ARPAT - DIREZIONE TECNICA - Settore VIA/VAS

Oggetto: progetto per la costruzione di un impianto per la generazione di energia elettrica con potenza netta di circa 10 MWe, e la realizzazione di tutte le opere connesse, accessorie e complementari, nel Comune di Castelnuovo di Val di Cecina (PI)". proponente: Magma Energy Italia Srl. D.Lgs 152/06 Artt. 23 e seguenti e L.R. 10/2010 Artt. 52 e seguenti: procedimento di valutazione di impatto ambientale, nonché di rilascio di provvedimenti autorizzativi ai sensi dell'art 27 bis. **Contributo istruttorio**

Figura 2: andamento delle concentrazioni in aria ambiente di NOx in funzione della distanza dalla sorgente calcolate dal proponente con il codice SCREEN3.

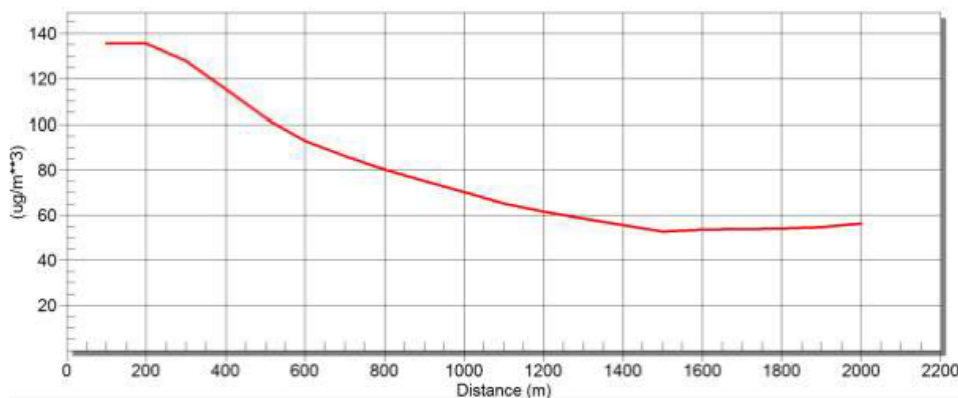
A seguito dell'analisi dell'andamento dei valori di NOx ottenuti con la simulazione (Figura 2) il proponente dichiara¹⁵ che non sono da attendersi superamenti dei valori limite della qualità dell'aria di cui al D.Lgs. 155/2010, Allegato XI.

Si osserva che per quanto riguarda gli impatti associati alle emissioni dei motori diesel del sistema di perforazione dei pozzi, la scelta del proponente di utilizzare un fattore emissivo generico per motori diesel "non stradali", funzione del consumo di carburante, in luogo dei fattori massimi dichiarati dal costruttore per quella specifica tipologia di motore non sembra essere a favore di cautela, specialmente considerato che il proponente non fornisce una giustificazione per tale assunzione.

Infatti, ricavando dalla configurazione emissiva la portata normalizzata in uscita dalla sorgente (che risulta pari a circa 12000 Nm³/h) e moltiplicandola per il coefficiente emissivo per l'NO_x dichiarato dal costruttore (pari a circa 1800 mg/Nm³) si ottiene un flusso di massa di NO_x pari a circa 6 g/s e cioè una quantità più che tripla rispetto al valore di 1,87 g/s utilizzato dal proponente.

In aggiunta a quanto riportato sopra occorre segnalare che le stime del proponente non tengono conto dei valori di "fondo" degli ossidi di azoto dovuti alle altre fonti emissive, naturali e antropiche, presenti nella zona, circostanza che da luogo ad una sottostima degli indicatori da confrontarsi con i valori limite riportati nel D.Lgs 155/2010.

Figura 3: andamento delle concentrazioni di NO_x in funzione della distanza dalla sorgente calcolate da ARPAT con il codice SCREEN3 utilizzando un flusso di massa di NO_x in uscita dalla sorgente pari a 6 g/s.

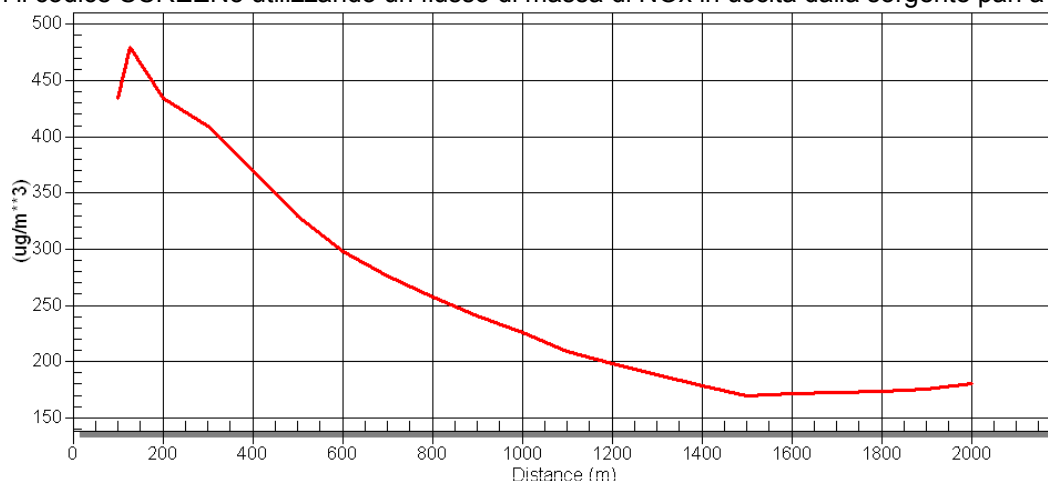
Al fine di superare tali lacune emerse nelle stime presentate dal proponente in merito alle emissioni di NO_x è stata effettuata una autonoma simulazione tramite il codice SCREEN3, al fine di stimare le concentrazioni di ossidi di azoto in aria ambiente generate dal funzionamento dei motori diesel, a partire da una configurazione emissiva analoga a quella riportata dal proponente a cui tuttavia sia associato un flusso di massa in uscita di NO_x pari a 6 g/s. In Figura 3 è riportato il grafico dell'andamento delle concentrazioni di NO_x così calcolate in funzione della distanza dalla sorgente, che risultano come atteso assai superiori a quelle riportate dal proponente (Figura 2).

che consente di stimare quelle di NO₂. Utilizzando tale metodo, al massimo valore della media oraria di NO_x stimato, pari a 480 µg/m³, corrisponde una concentrazione di NO₂ pari a 240 µg/m³ che risulta superiore al valore limite per le medie orarie di NO₂ pari a 200 µg/m³, riferito al 99.8° percentile annuo delle medie orarie, fissato nell'Allegato XI al D.Lgs. 155/2010.

Si ricorda inoltre che alle concentrazioni di NO₂ stimate sarebbe necessario aggiungere opportunamente¹⁷ i valori "di fondo" rappresentativi della zona di interesse. Come riferimento potrebbero ad esempio essere considerati i dati rilevati dalla stazione Pisa-Montecerboli (stazione di tipo suburbana-fondo), facente parte della Rete regionale di qualità dell'aria gestita da ARPAT: tale stazione nell'anno 2016 ha restituito per l'inquinante NO₂ una media annua pari a 5 µg/m³ ed un valore del massimo delle medie orarie pari a 54 µg/m³.

Sembra quindi che non sia possibile escludere il verificarsi di concentrazioni orarie superiori al valore soglia di 200 µg/m³, anche tenuto conto che il limite di legge risulta non rispettato con solo 19 valori orari nel corso dell'anno maggiori della soglia; il fatto che le stime siano state effettuate considerando le emissioni attive in condizioni di massimo carico non fornisce alcuna garanzia sul rispetto di tale limite, che può essere superato per il concorso di emissioni elevate (seppur limitate nel tempo) e di condizioni meteo sfavorevoli. **Per poter ritenere improbabile l'eventualità di superamento del limite appare perciò necessario garantire che i generatori non vengano mai impiegati in condizioni di massimo carico e abbiano emissioni reali comunque assai inferiori a quelle indicate dal costruttore: il proponente quindi dovrà prevedere l'adozione di modalità tecniche, strumenti e procedure alternative al fine di operare con minori emissioni di NO_x rispetto a quelle prospettate nella documentazione esaminata.**
